改善箇所説明図

基準不適合発生箇所

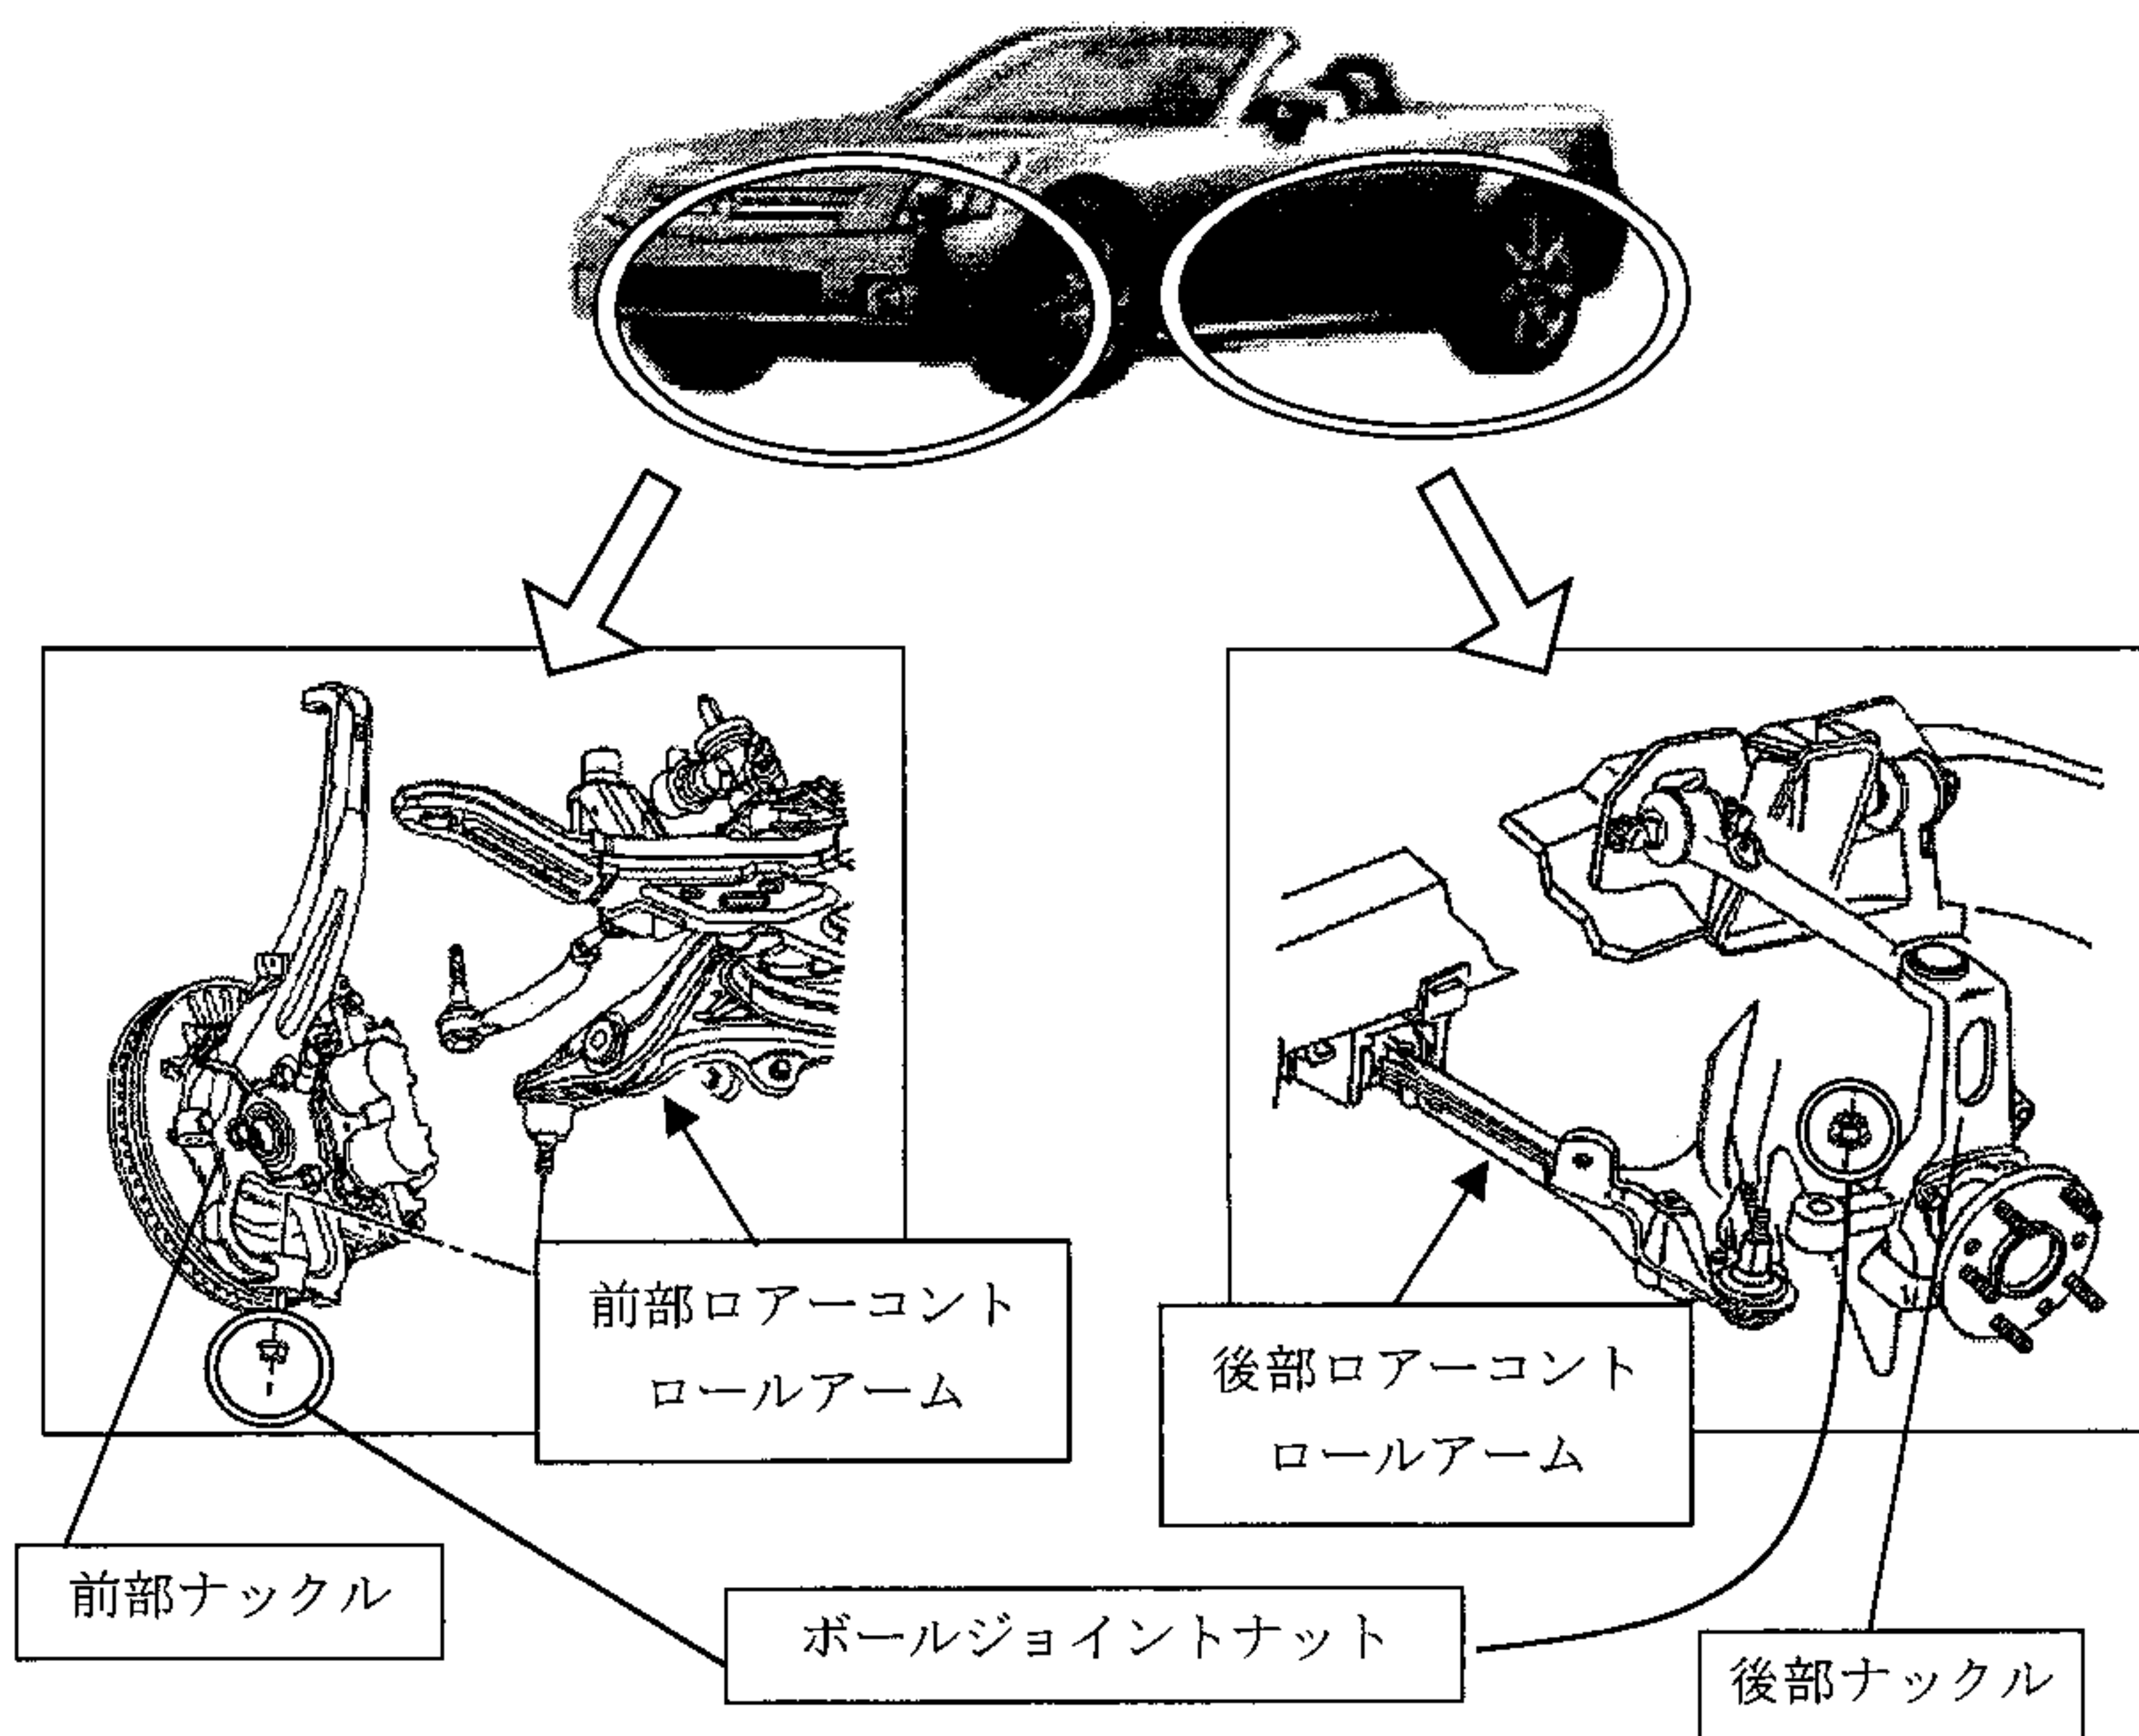
ナックルとコントロールアームを締結しているボールジョイントナットの材質が不適切なため、走行中の振動等により当該ナットに緩みが生じることがある。そのため、異音が発生し、そのまま使用を続けると、当該ナットが脱落し、最悪の場合、ボールジョイントが外れ、走行不能となるおそれがある。

全車両、ボールジョイントナットを良品に交換する。尚、必要に応じ前部若しくは後部ボールジョイント及びナックルを新品と交換する。
